COMUNE DI SOMMACAMPAGNA
PROVINCIA DI VERONA

Oggetto : cantiere per la costruzione dell'intervento di "recupero ambientale dell'ex cava Siberie mediante la progettazione definitiva per la costruzione e la gestione operativa e post operativa di una discarica controllata programmata con il -sistema del project financing di cui all'art. 37 L. 109/94. RISCOntRO

SCARPATA PERIMETRALE LATO OVEST CON
SCOLTA PERCOLATO scala 1:50

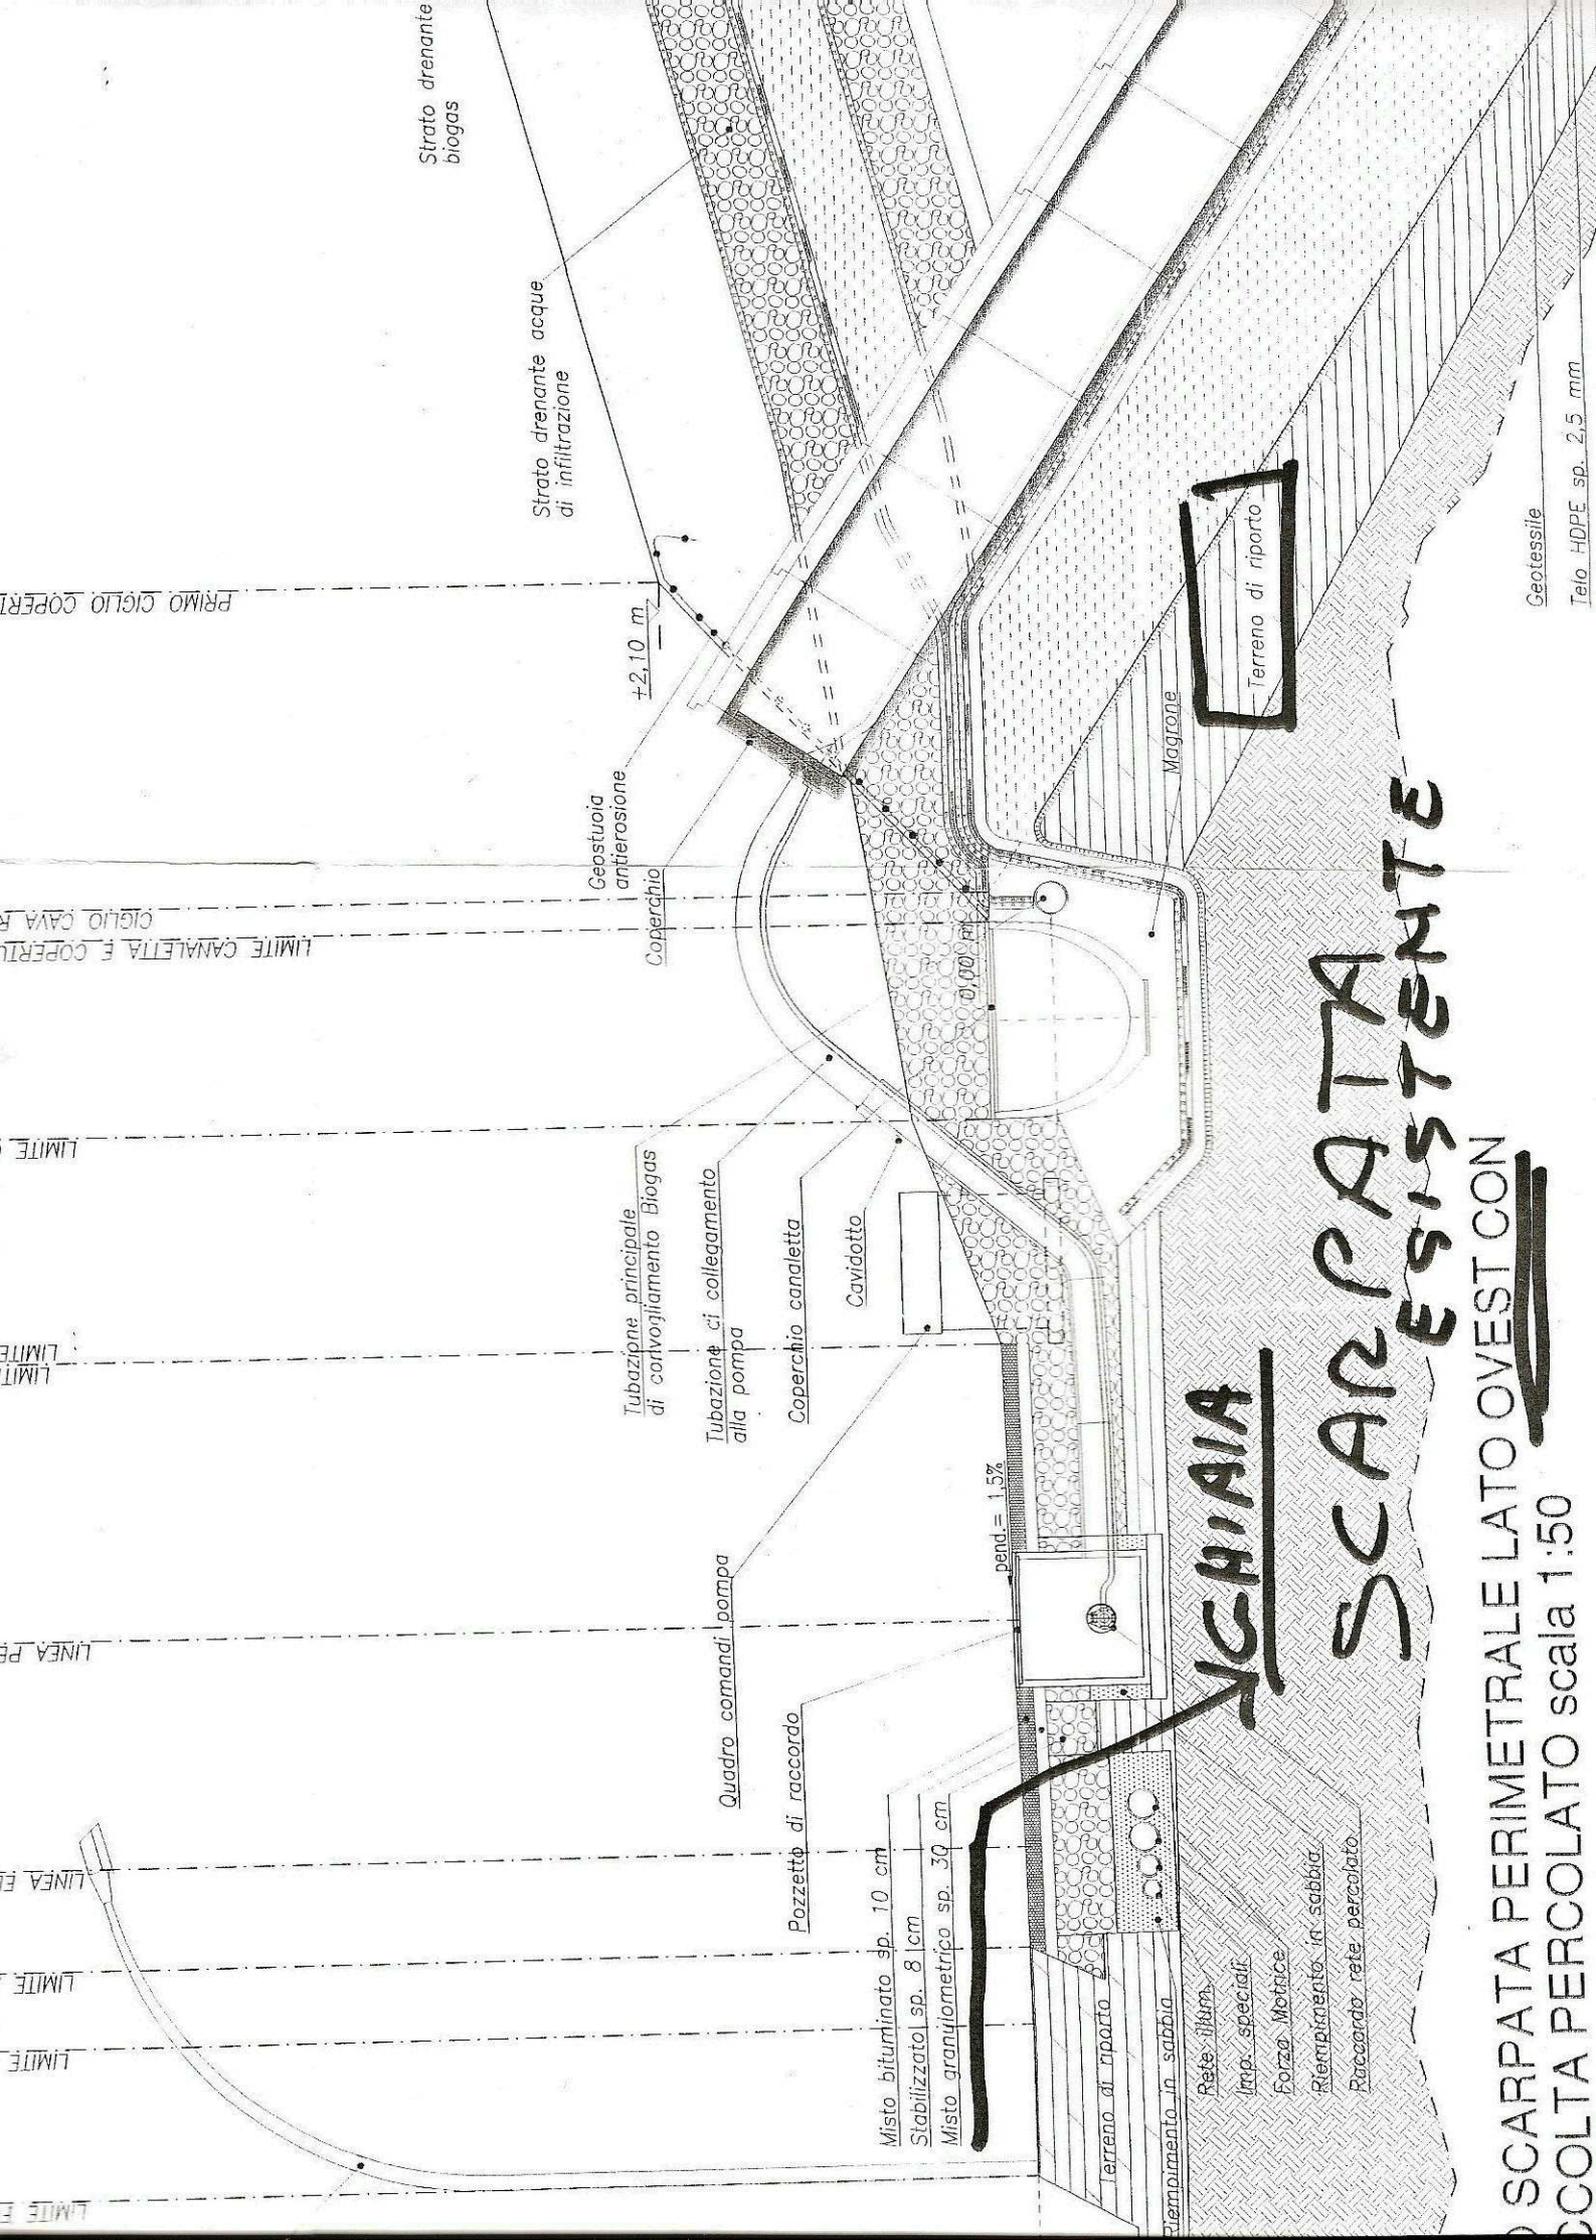
Considerato che sempre dal progetto approvato la pendenza delle scarpate deve essere portata da una media di 27° esistenti sulla cava a 34° per la discarica è indispensabile eseguire un lavoro di compattamento della parte superiore delle scarpate con apporto di **terreno di riporto** attraverso una corsia su cui possano lavorare in sicurezza i mezzi (scavatore e rullo) (foto 1) che comprimono lo stesso per strati successivi di 50/60 con il passaggio dello scavatore e del rullo per poi una volta arrivati sulla sommità della scarpata togliere tutto il **terreno di riporto** eccedente la pendenza del 34° in modo che venga lasciata solo la parte compattata e alla pendenza corretta; (foto 2,3)

Si ritiene che la lavorazione in corso di esecuzione sia conforme al progetto approvato;
